Technical Bulletin

Instalación Correa/Kit en motores Opel (Isuzu) 1.7D

Este Boletín Técnico reemplaza al núm 009.

Fig. 3

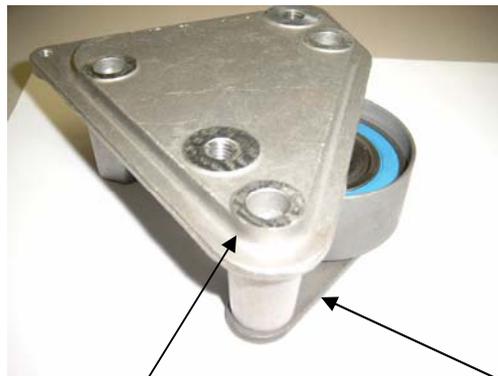
Como la platina base inicial estaba apoyada bajo una de las patas del soporte (Fig. 3), el **K015563XS** sólo puede utilizarse en motores a partir del núm 328704.

Fig. 4

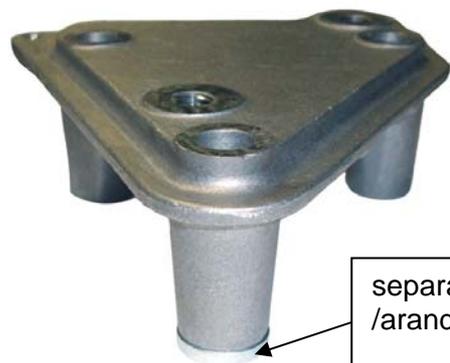
El **K025563XS** se suministra con un separador para compensar la pata más corta del Soporte (Fig. 4), y un perno que se necesita para enganchar el muelle (Fig. 5). El K02 siempre se puede instalar: hasta el motor núm. 328703, usando el separador y el perno; y a partir del motor núm. 328704 sin el separador ni el perno.

- 11) K025563XS: Pegar el separador (Fig. 4) en la pata inferior del soporte (usando pegamento) para evitar que se caiga cuando se instale el soporte más tarde.
K035563XS: Instalar el nuevo soporte

Fig. 6

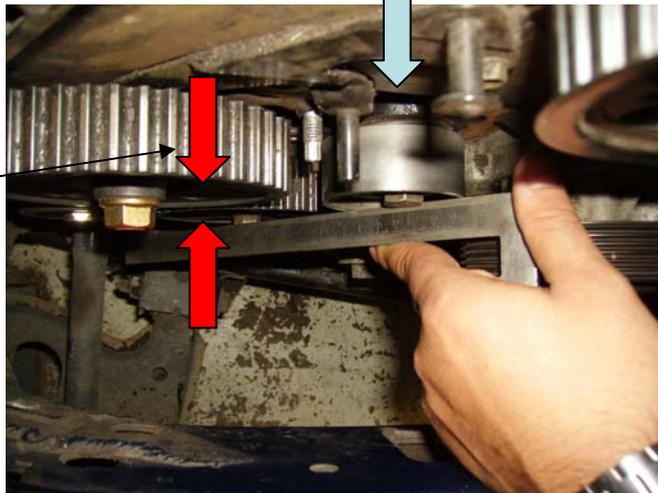
- 4) Instalar el nuevo tensor (muelle sobre el perno, apretar el tornillo del tensor a mano); asegurarse de que queda perfectamente asentado contra el bloque del motor. Si no es así, el muelle podría causar una desalineación entre el tensor y el bloque motor. (ver Fig. 6)

Muelle atrapado detrás del tensor

Severa
Desalineación

- 1) Desinstalar el tensor usado, muelle, polea y correa
- 2) Instalar la nueva polea y tornillo
- 3) Instalar el nuevo tensor (muelle sobre el perno, apretar el tornillo del tensor a mano); asegurarse de que queda perfectamente asentado contra el bloque del motor. Si no es así, el muelle podría causar una desalineación entre el tensor y el bloque motor. (ver Fig. 6)

Fig. 7

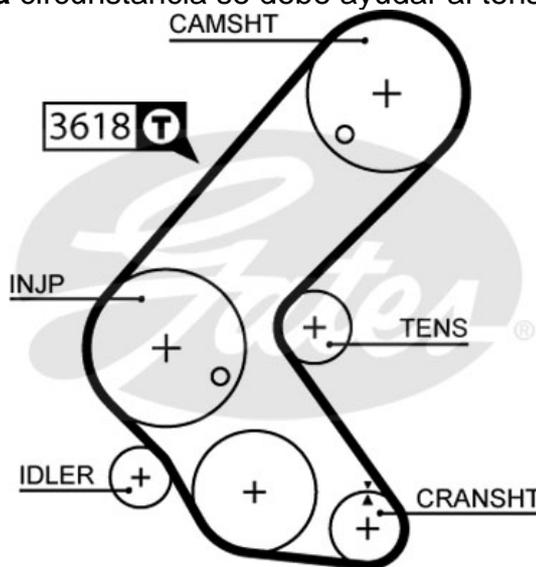
** Después de completar el paso 10 de instalación en el procedimiento A), ó el paso 9 en el procedimiento B), es altamente recomendado comprobar

la tensión en el tramo señalado con una **T**, (ver en la Fig. 7) usando el Tensiómetro de Gates STT-1.

Para hacerlo deberá utilizar el código 3618 en el tensiómetro (asegurándose que la última versión del chip sea la 006) y medirlo de la manera habitual. Si la tensión es muy alta el tensor se debería aflojar completamente y repetir el procedimiento hasta que se obtenga la luz verde.

Bajo **ninguna otra** circunstancia se debe ayudar al tensor.
